リニアトンネル工事残土置き場の危険性 (長野県の場合)

2021. 9. 19

人口の多い地域から遠い
豊丘村本山の残土置き場

『伊那谷の土石流と満水』附録
「伊那谷中央部の災害基礎資料図」

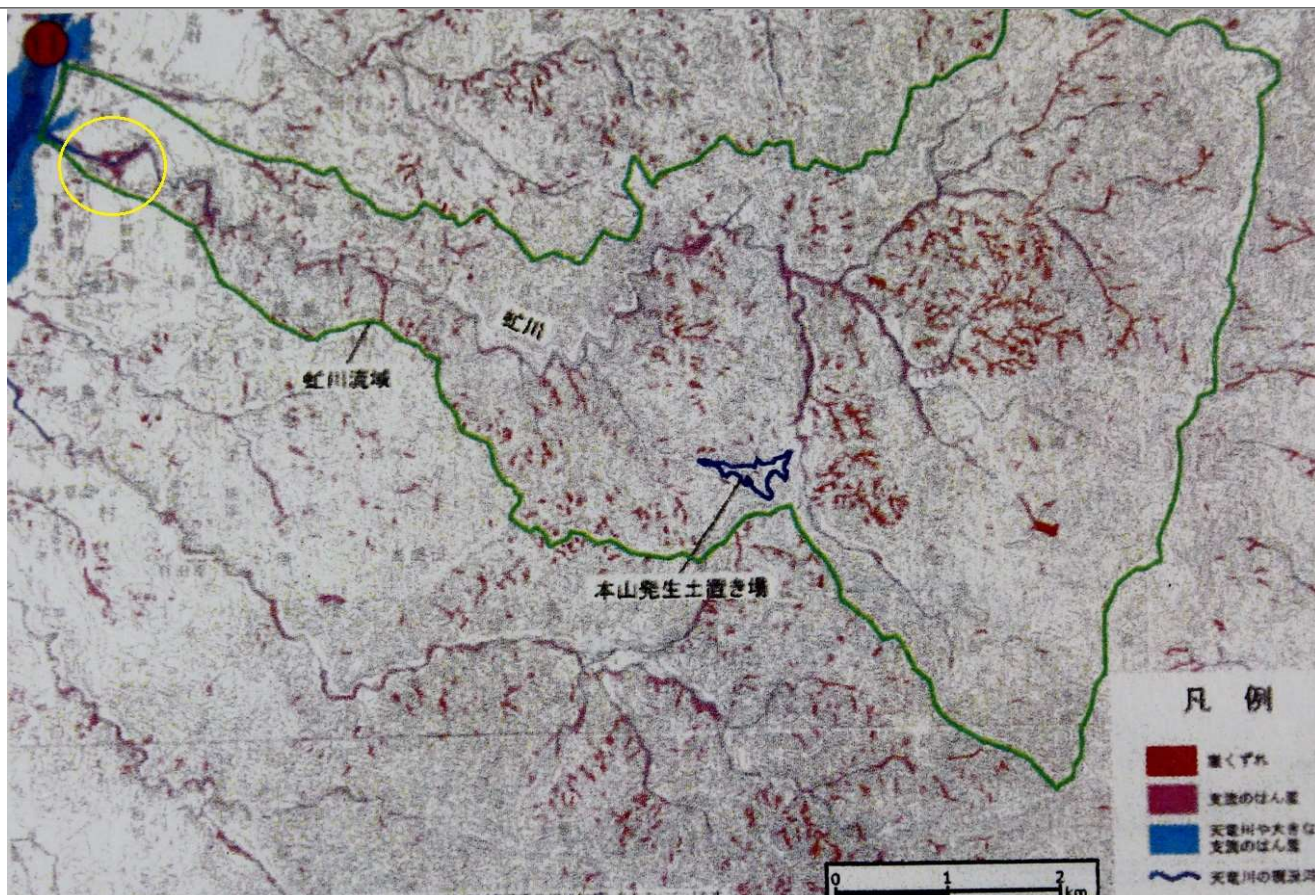
計画地には断層が存在

国交省の資料は、おそらく下の『伊那谷の土石流と満水』の附録の資料図を参照していると思います。国交省の資料に断層の記載があったかどうか不明ですが、計画地に断層が存在することは間違いのないでしょう。

地下排水工設置平面図

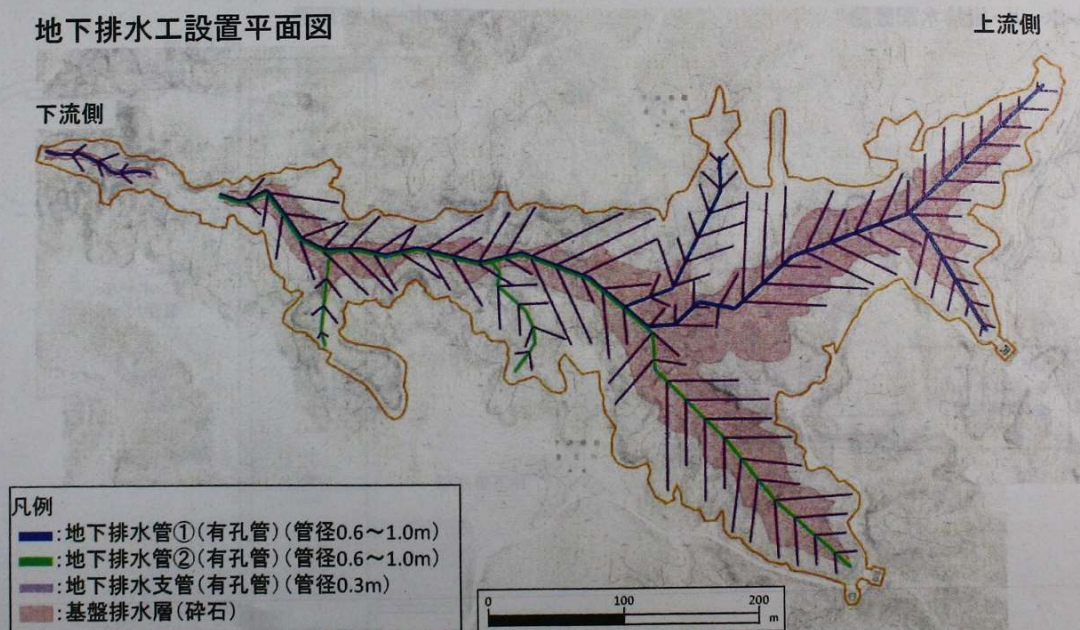
- JR東海は長野県林務課の指導に従って『道路土工・盛り土指針』（H22.4 日本道路協会）に基づいて設計と説明
- 長野県林務課は、高低差15mを超えるので、安定計算の結果をみて許可したと説明
- JR東海は、安定計算を二次元解析で行う
- 現在は、三次元解析が主流

(7) 地震時の安定性の解析について、「道路土工・盛土工指針」（H22.4 日本道路協会）に準拠して行っているが、当該指針は原則としてバイパス・現道拡幅等の新設、改良、維持管理の事業及び既設の道路の局所的な改良を対象としており、山間地の谷埋め盛土を想定して作成されたものではないと考えられる。そのため、三次元解析などの手法により、下流域の住民にとってより安全な施設となるよう検討すること。

地震時の安定性については、本設計では、長野県林務部の指導により、「道路土工・盛土工指針」及び「宅地防災マニュアル」に準拠して二次元解析による円弧すべり及び複合すべり（直線+円弧）の検討を行っています。

これらの二次元解析手法については、従来から道路盛土や宅地盛土の設計に広く用いられている信頼できる実績のある手法です。また、「道路土工・盛土工指針」については、谷間を埋める盛土の検討についても記載されており、当該地においても安定解析手法は適用できるものと考えております。

なお、下記^(※1)のような文献の記載もありますように、必ずしも三次元解析による結果が二次元解析による結果より、適切な数字がでるものではありません。

また、本設計では、許容安全率に対して、安全率に余裕を持たせ、安全側の設計になるよう努めております。

※1：「三次元安定解析で求めた安全率については、二次元安定解析で求めた安全率の1.0～1.3倍程度となった計算例（「分割法による斜面の三次元安定性の検討」（土と基礎36(5), 19-24, 1988-05-25）, 鶴飼恵三）が発表されており、三次元安定解析を実施する際の参考となる。」（大規模盛土造成地の滑動崩落対策推進ガイドライン（H27.5国交省））
